Baumaßnahme: Grundinstandsetzung von Straßen	Datum:
Teilbaumaßnahme: Umgestaltung Bruno-Tesch-Platz 22767 Hamburg	Bearbeitet:
Planinhalt: Entwurf Freianlagen	Unterschrift, A/MR 212
Zeichnung Nr: VIR_LA_4.01	Datum:
Maßstab: 1 : 200	Fachtechnisch geprüft:
Datum: Geprüft:	Unterschrift, A/MR 210
Ugberschrift: A/D4	Datum:
	Aufgestellt:
	Unterschrift, A/MR 20

**Stamp-Festival:
Neuordnung bei gleichbleibendem Flächenbedarf**

Teilbaumaßnahme: Umgestaltung Bruno-Tesch-Platz

**Abwägung der zur Verschickung eingegangenen Stellungnahmen
Abstimmung der Planunterlagen vom 27. Juni 2018**

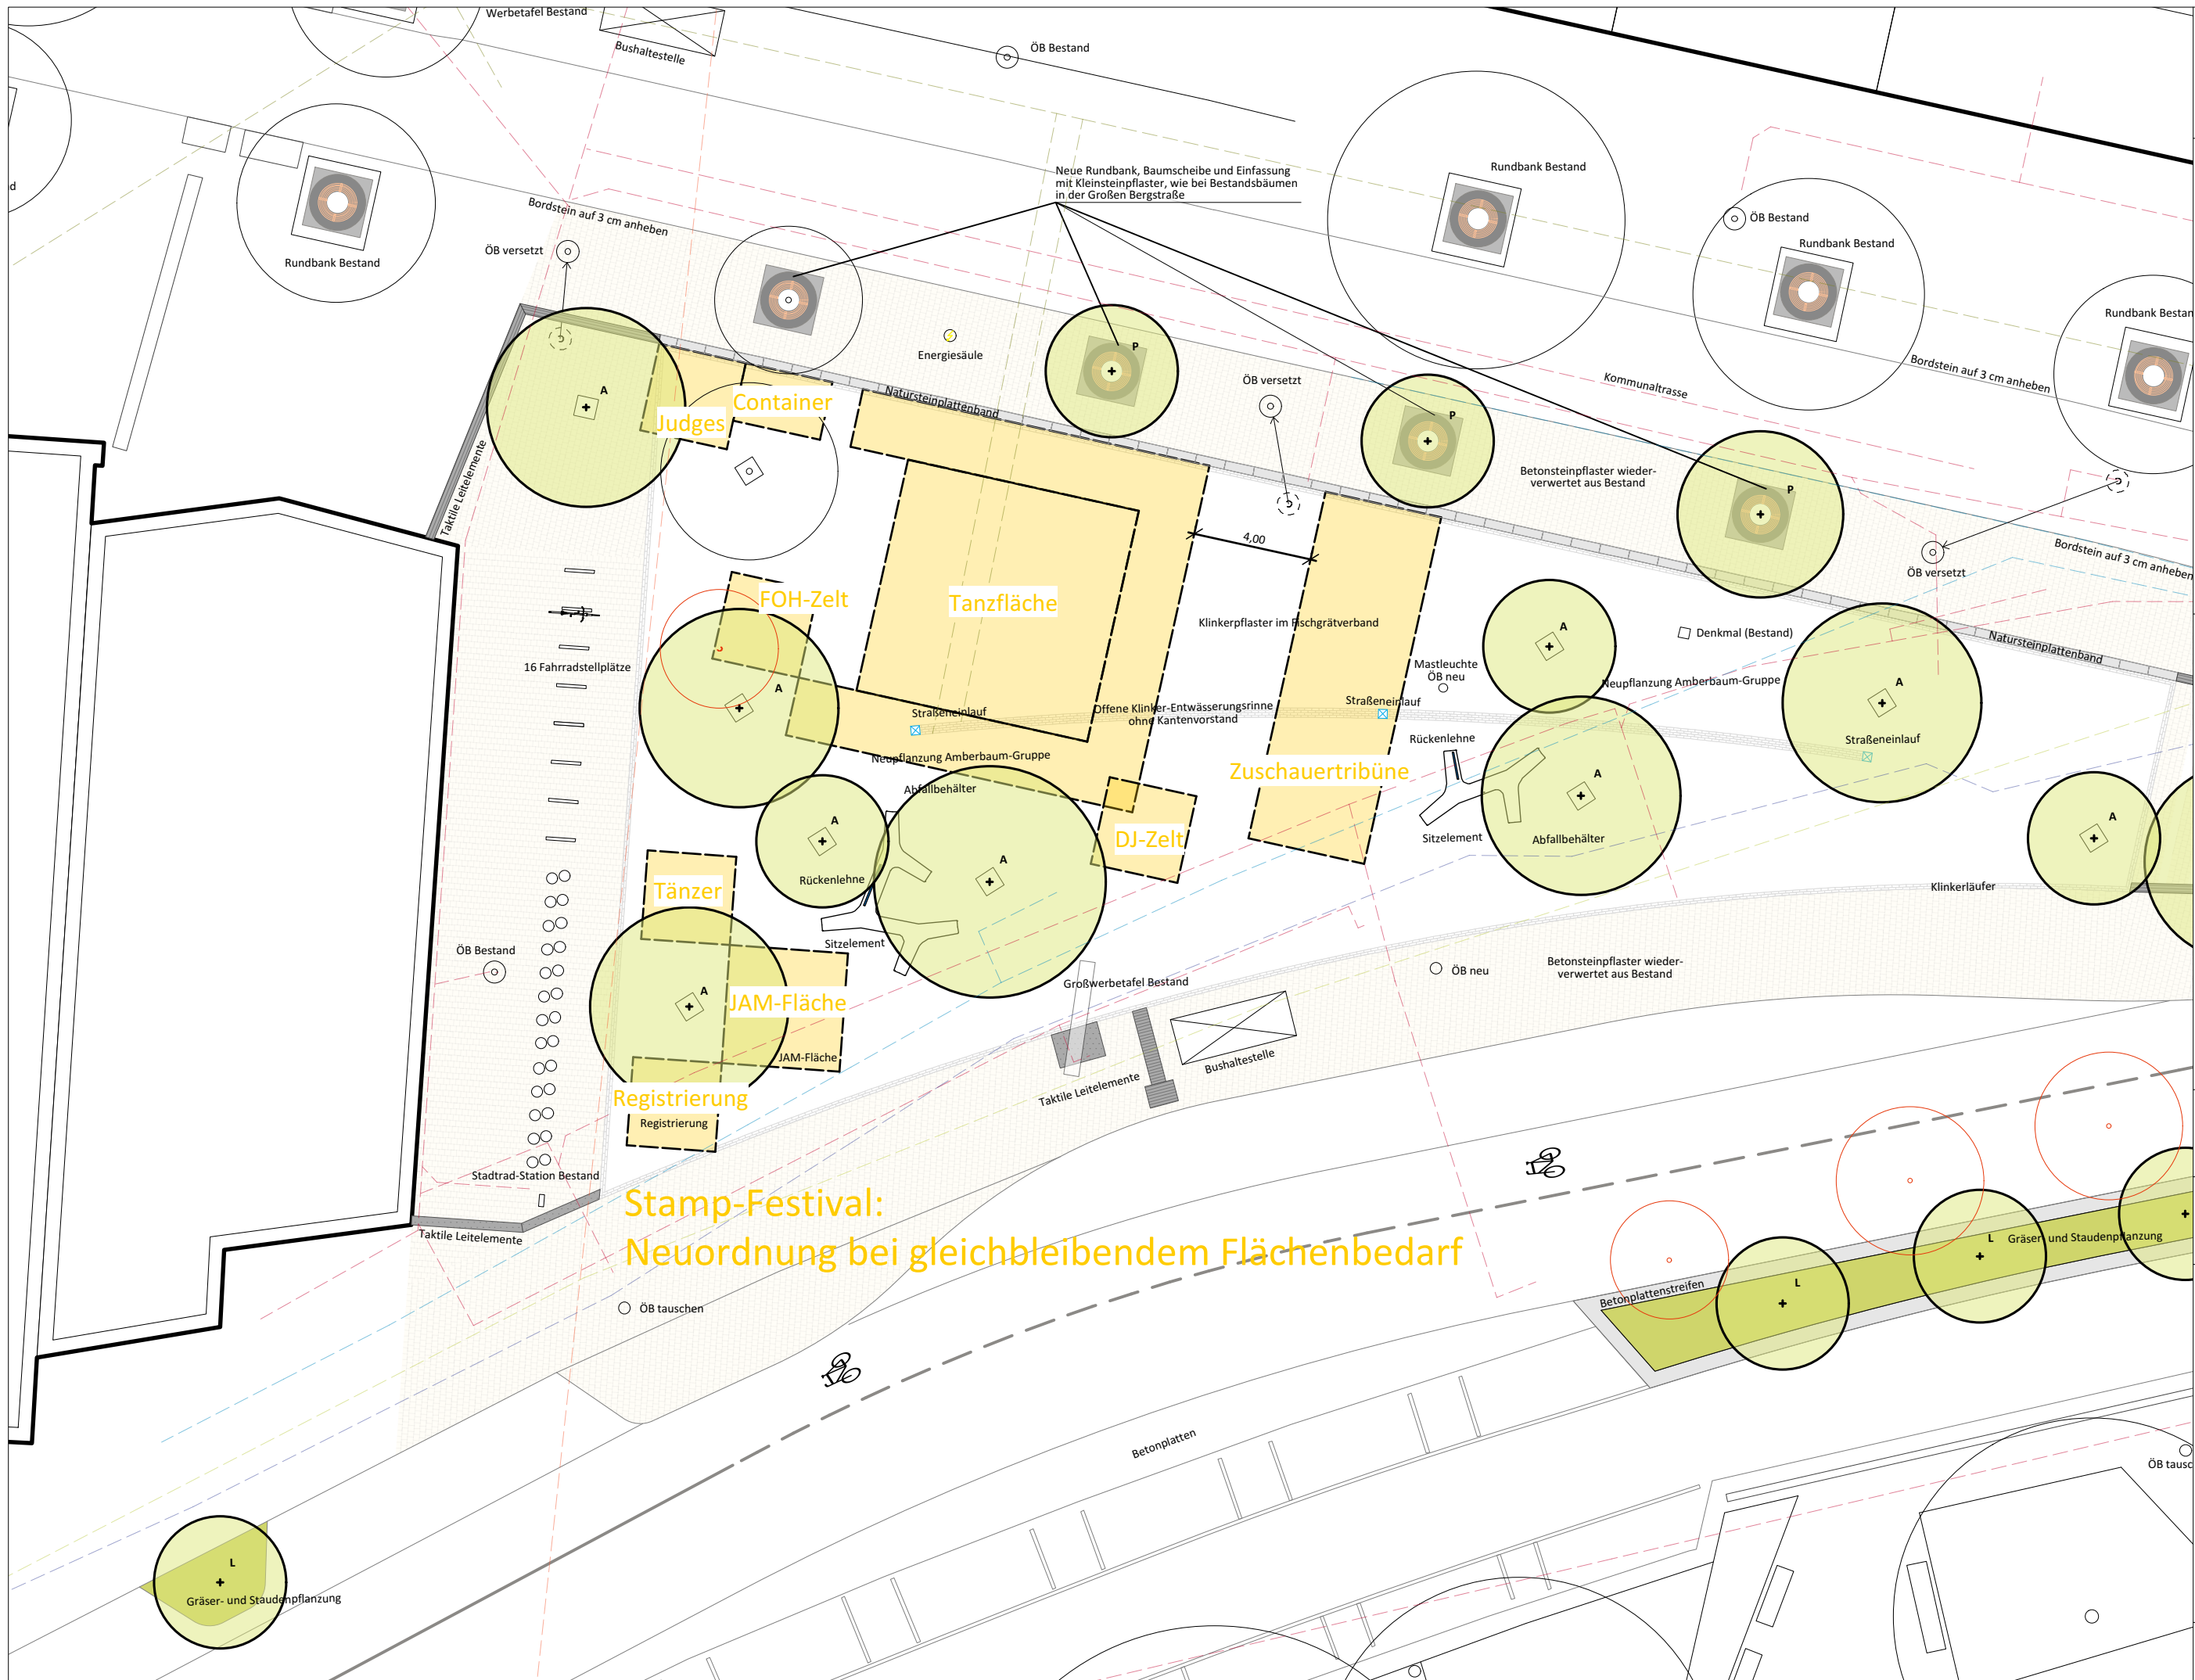
Stromnetz Hamburg vom 25.07.2018	Ihre geplanten Baumstandorte befinden sich auf unseren Leitungstrassen und die Bepflanzung unserer genehmigten Leitungstrassen in öffentlichen Wegen ist unzulässig, weil die Zugänglichkeit unserer Leitungen aus betrieblichen Gründen jederzeit gewährleistet sein muss (s. insbesondere auch Ziff. 5 der DIN 1998). Gegen eine rechtswidrige Beeinträchtigung unserer Leitungsrechte besteht ein Beseitigungs- und Unterlassungsanspruch. Baumpflanzungen sind in einem Mindestabstand von 2,50 m zu unseren Trassen vorzunehmen. Wegen der aus unserer Sicht drohenden Beeinträchtigung machen wir hiermit vorbeugend einen Unterlassungsanspruch dahingehend geltend, keine Bepflanzung im Bereich unserer Leitungstrassen vorzunehmen. Schadensersatz-	Entlang der Kommunaltrasse befinden sich bereits Baumpflanzungen, diese haben einen Abstand von 2 m zur Leitungstrasse. Die zusätzlichen Baumpflanzungen sind im gleichen Abstand geplant und eine Ergänzung der Baumreihe. Unterflurbaumroste sind lediglich auf der Platzfläche vorgesehen.

eingegangene Stellungnahme:	Antwort A/MR 2:
	<p>ansprüche bleiben vorbehalten.</p> <p>Wir fordern Sie auf, unter dem oben genannten Aspekt die Standorte für die Bepflanzung Ihrer Bäume zu überdenken.</p> <p>Anlagen: VIR_1. Planverschickung_Bruno-Tesch-Platz 11.pdf mit Anmerkungen</p>	
<p>Dataport vom 28.06.2018</p>	<p>In diesem Gebiet sind keine Betriebsmittel vorhanden. Falls Ihr Baubereich ganz oder teilweise außerhalb der öffentlichen Verkehrsflächen liegt (Gehwege, Radwege und Straßen), wenden Sie sich für eine vollständige Leitungsauskunft zusätzlich an den zuständigen Eigentümer. Diese Leitungsauskunft gilt nur in Zusammenhang aller beigefügten Anlagen. Dieses Dokument einschließlich der Anhänge wurde automatisch erstellt. Ihre Anfrage wird unter der Nr. 2018-5752 geführt. Bitte geben Sie diese bei weiteren Fragen stets an!</p>	<p>Wurde zur Kenntnis genommen.</p>
<p>Willy Tel / Wilhelm Tel vom 27.07.2018</p>	<p>In dem von Ihnen angefragten Bereich haben die willy.tel GmbH / wilhelm.tel GmbH zurzeit keinen Leitungsbestand. Das Leitungsnetz der willy.tel GmbH und der wilhelm.tel GmbH verändert sich ständig. Deshalb geben unsere Leitungspläne nur den gegenwärtigen Zustand wieder und verlieren 2 Monate nach Übergabe (Datum auf den Leitungsplänen, bzw. Datum der E-Mail) ihre Verbindlichkeit.</p>	<p>Wurde zur Kenntnis genommen.</p>
